BYD ATTO 3 OTA 업데이트 안내 (V2.1.0)

BYD ATTO 3 OTA 업데이트 안내 (V2.1.0)

2. 애플리케이션 센터 라디오 아이콘 추가

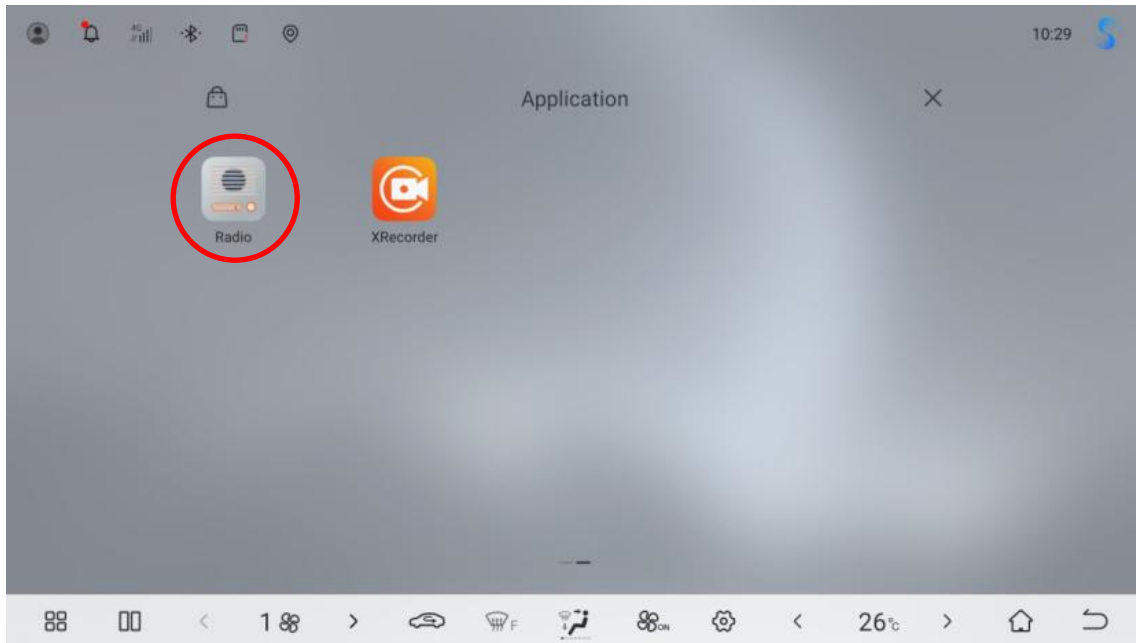
자주 접근하는 기능의 사용 편의성을 높이기 위해 중앙 제어 화면의 기본 메뉴에 라디오 아이콘이 추가. 사용자는 미디어 센터에 들어갈 필요 없이 홈 화면에서 한 번의 탭으로 라디오 실행 가능

(4) 음악 위젯 기능 강화

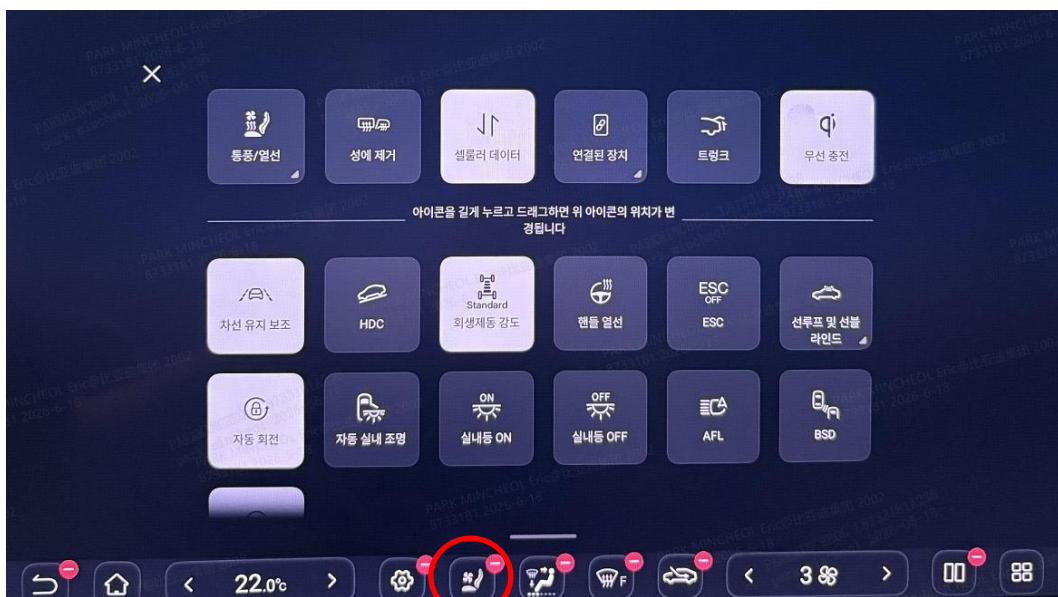
- 카플레이 및 안드로이드 오토 음악 재생 정보가 차량 데스크톱 음악 위젯에 직접 표시되어 앱을 열지 않고도 제어 가능
